Modification simplifiée n°1 du Plan Local d'Urbanisme

Ville de YENNE

Notice de présentation

DOSSIER APPROUVÉ

Modification du règlement écrit Dispositions générales – Implantation des constructions dans la pente

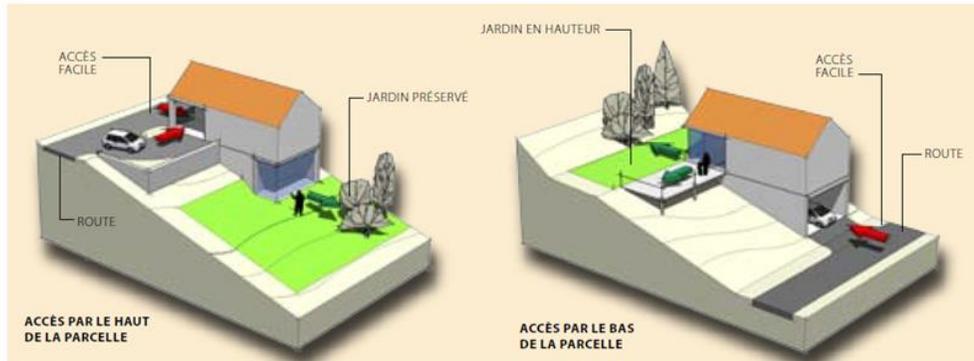
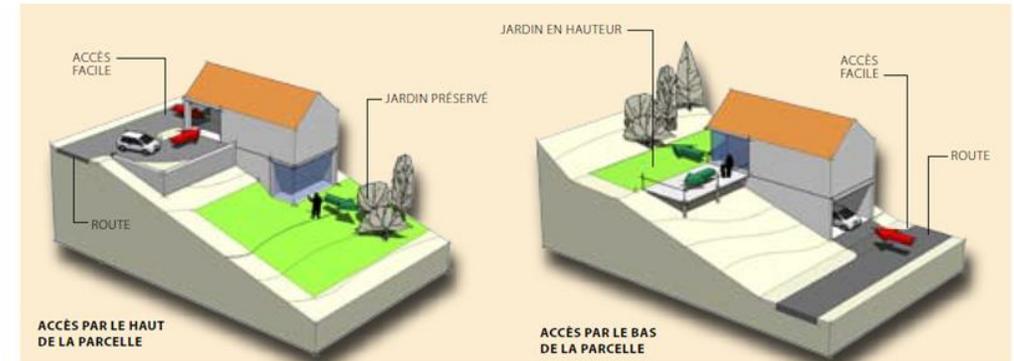
- ~~1,5 mètre~~ **3 mètres** en décaissé soutenu par un mur de soutènement (et non pas un enrochement ou autre aménagement à caractère routier)
- 50 cm de remblai taluté en pente douce ou maintenu par un mur de soutènement

La Ville de Yenne souhaite faciliter la possibilité d'aménagement d'un niveau en sous-sol dans les projets de construction. Le contexte semi-montagnard de la commune, avec son relief marqué, génère des pentes naturelles de terrain importantes. Ainsi, il est proposé d'augmenter la hauteur maximale autorisée des mouvements de terrain en décaissé, de 1,5 mètre à 3 mètres, afin de mieux prendre en compte le contexte physique local du territoire communal.

Le débord de toit est dimensionné de façon à couvrir les balcons et escaliers extérieurs. Les avant-toits ne sont pas isolés ; la rive et l'égout sont traités pour ne pas dépasser la hauteur de 17 cm (sauf architecture contemporaine innovante et argumentée).

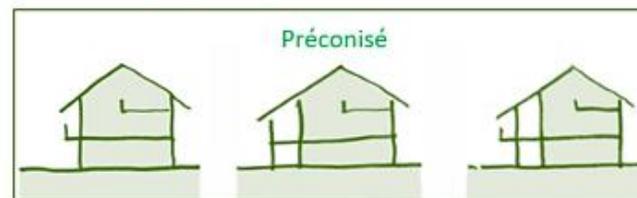
Le débord de toit est dimensionné de façon à couvrir les balcons et escaliers extérieurs. **Ils doivent dépasser au minimum de 60 cm du nu du mur.** Les avant-toits ne sont pas isolés ; la rive et l'égout ~~sont traités pour ne pas~~ **des avant-toits ne doivent pas** dépasser la hauteur **maximale** de 17 cm (sauf architecture contemporaine innovante et argumentée, **et isolation de type sarking**).

Une précision sur les règles des avant-toits des constructions est apportée pour clarifier le dispositif concerné par cette prescription de hauteur maximale. Le schéma illustrant le cas de débord de toit interdit est ainsi remplacé par la prescription ajoutée au règlement écrit et imposant le dépassement de débord de toit au minimum de 60 cm du nu du mur.

Schéma de synthèse OAP 19B4

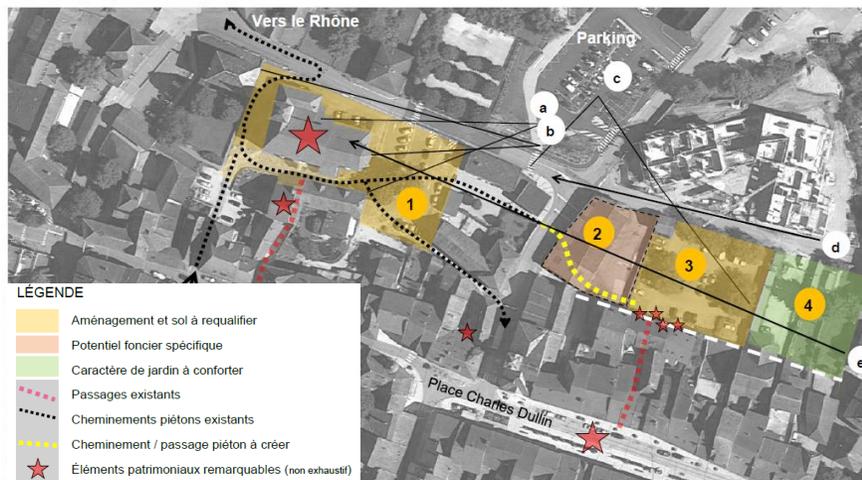
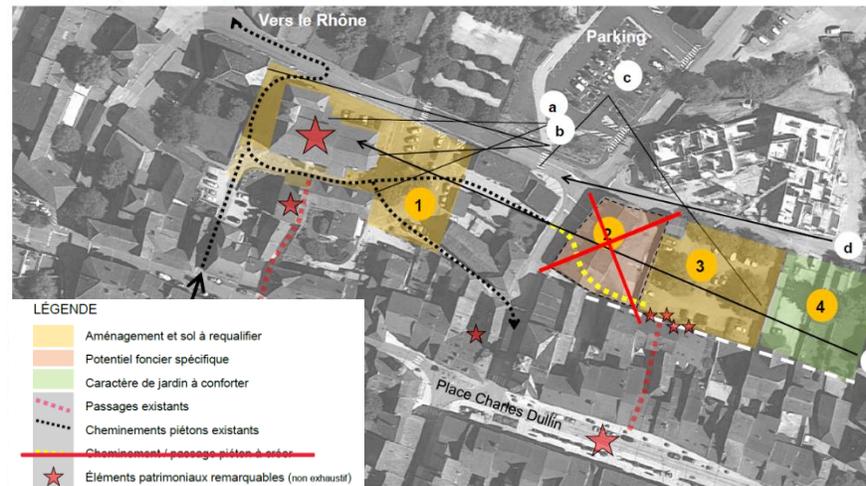
14. Modifier l'OAP 20 : abandon des interventions sur le secteur 2

Secteur 2 :

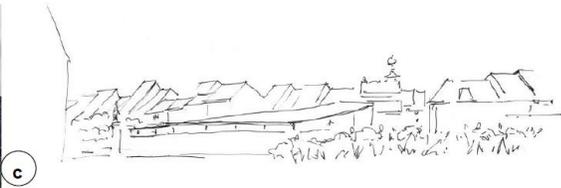
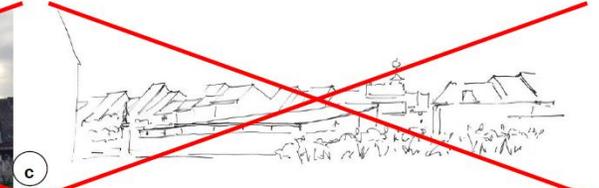
~~Prévoir l'évolution du foncier avec un objectif de requalification du paysage urbain et de mise en valeur des caractéristiques architecturales et urbaines de Yenne, la construction ou l'aménagement de la parcelle prévoira :~~

- ~~• La préservation du mur historique lié à la route de Lucey créée au XIXe siècle et conservant ou restituant le mur de jardin parallèles à la rue des Fossés,~~
- ~~• Une volumétrie pensée de façon à libérer la vue sur la silhouette caractéristique des toits du bourg yenois de l'îlot de la mairie (façade des maisons parcelles et arrière des toitures de la séquence nord de la place Dullin (cf. vue et état existant et croquis explicatif ci-dessous),~~
- ~~• Le bouclage / mis en relation des cheminements piétons d'ores et déjà existants,~~
- ~~• La mise en évidence du dénivelé (mur de soutènement) de l'enceinte primitive du bourg au sud de la parcelle (tireté blanc sur le schéma).~~
- ~~• L'implantation de stationnements notamment pour délester les abords de l'église~~

En cohérence avec la modification précédente, il convient de supprimer la partie rédigée de cette OAP correspondant au secteur 2 d'intervention. Les prescriptions indiquées ne sont pas adaptées à la réalisation de l'opération de logements envisagée sur ce site, qui doit former un ensemble bâti cohérent avec le programme mixte construit récemment au nord immédiat du tènement foncier (chemin des Fossés). Le volume construit attendu est comparable à ce programme, avec une hauteur R+2 + Combles et une emprise bâtie importante qui empêche les aménagements d'espaces libres.

Réduction d'une protection paysagère au titre de l'article L.151-19 du CU

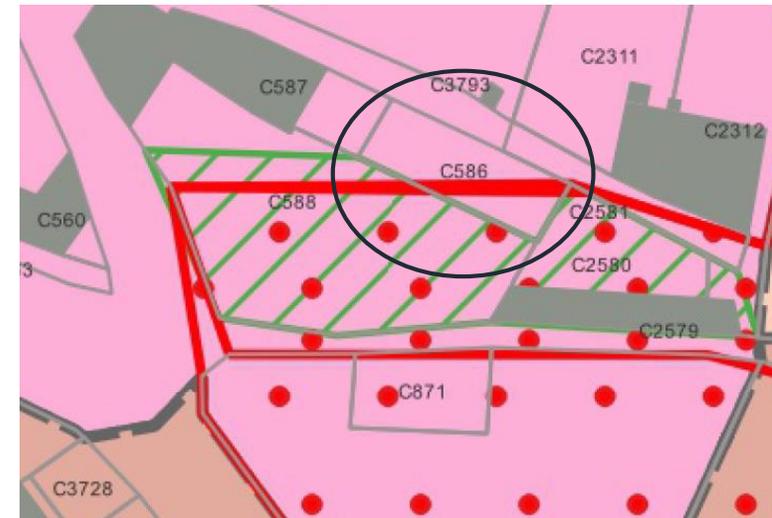
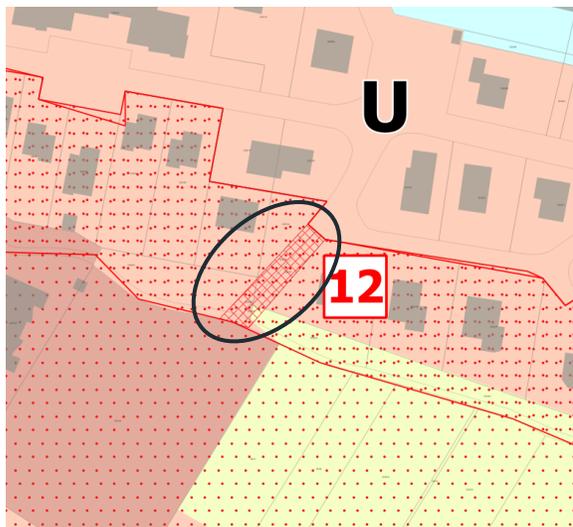
16. Réduction d'une protection paysagère sur une parcelle

Le classement d'un élément paysager protégé au titre de l'article L.151-19 du code de l'urbanisme est proposé à la suppression dans le tissu faubourien des Capucins (parcelle cadastrée C 586), en considération de son très faible intérêt patrimonial. Sur le plan paysager, ce terrain a perdu son intérêt patrimonial d'origine, ayant muté pour constituer de nos jours une poche de stationnement dans un secteur très étroit en fond d'impasse.

Suppression de l'emplacement réservé ER n°12

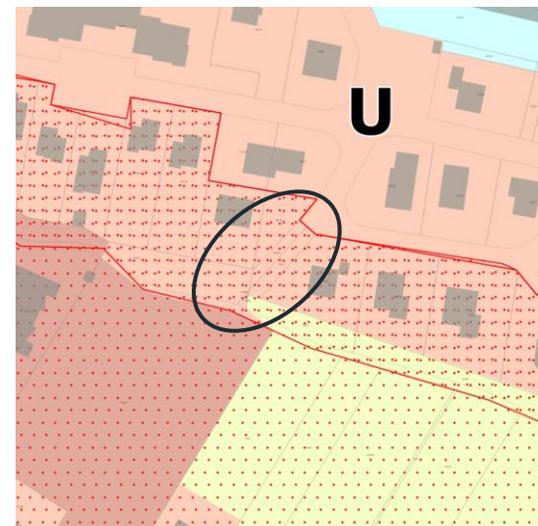
17. Supprimer l'Emplacement Réservé n°12

La construction de la gendarmerie nationale a nécessité certaines conditions de sécurité qui font que le périmètre actuel de l'emplacement réservé (ER) n°12 n'est plus valable. Il est ainsi procédé à sa suppression.
